Acuerdo 1172 Por el cual se aprueba la incorporación del cambio en los límites de generación y absorción de potencia reactiva de las unidades 1, 2 y 3 de la planta de generación Prado y las respectivas curvas de carga

1172

4 Abril, 2019

Prado 1

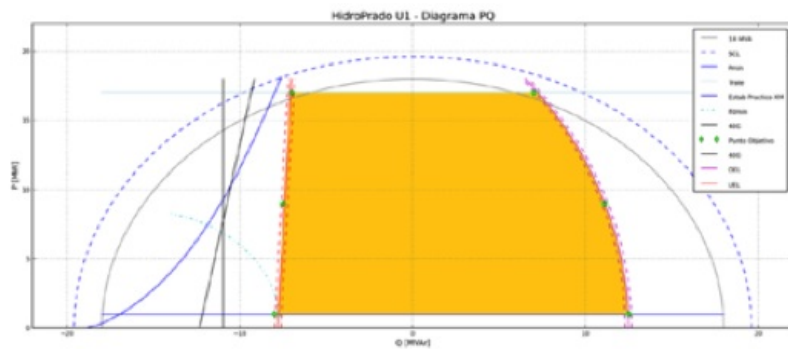
- 1** Aprobar la declaración de una nueva curva operativa de carga de las unidades 1, 2 y 3 de la central

hidroeléctrica Prado, en la que se define la capacidad para entrega y absorción de potencia reactiva de la unidad en función de la potencia activa generada.

Unidad	Potencia (MW)	Potencia reactiva anterior [MVAR]	Potencia reactiva nueva [MVAR]
PRADO 1	17	9	7
	9	9	11.1
	1	9	12.5
	17	-8	-7
	9	-8	-7.5
	1	-8	-8
PRADO 2	17	9	7
	9	9	10.9
	1	9	12.2
	17	-8	-7
	9	-8	-7.5
	1	-8	-8
PRADO 3	17	9	7
	9	9	10.9
	1	9	12.2
	17	-8	-7
	9	-8	-7.5
	1	-8	-8
